改善箇所説明図

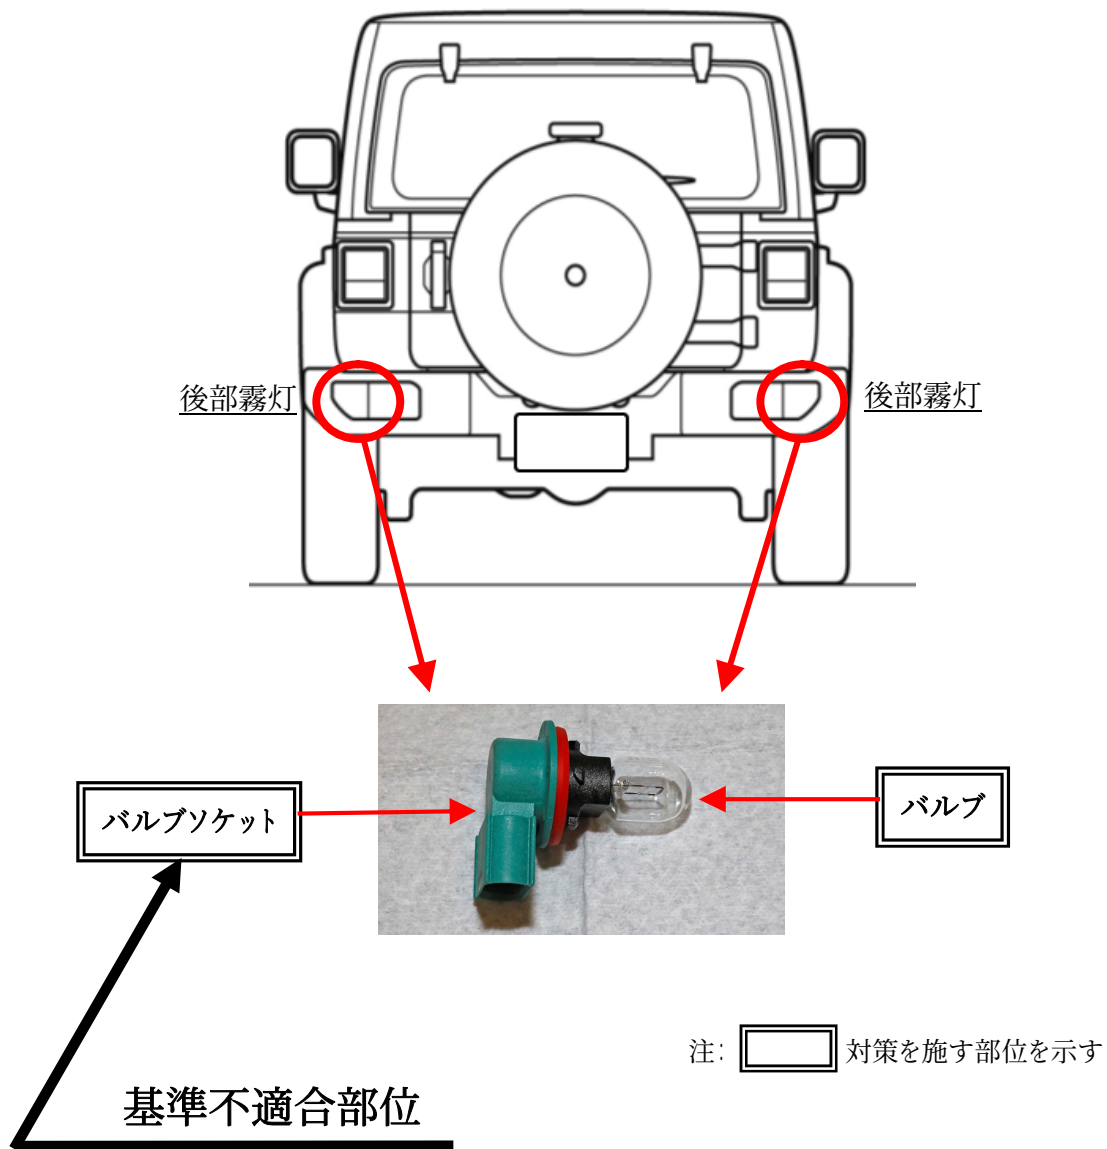
後部霧灯において、バルブソケットの製造が不適切なため、接点間の接続ができないものがある。そのため、後部霧灯が点灯せず、保安基準不適合となるおそれがある。

全車両、後部霧灯 (左右) のバルブソケットを良品に交換し、バルブを新品に交換する。

識別 : 運転者席側ドアロック・ストライカ付近に当該リコールの識別ステッカを貼付する。
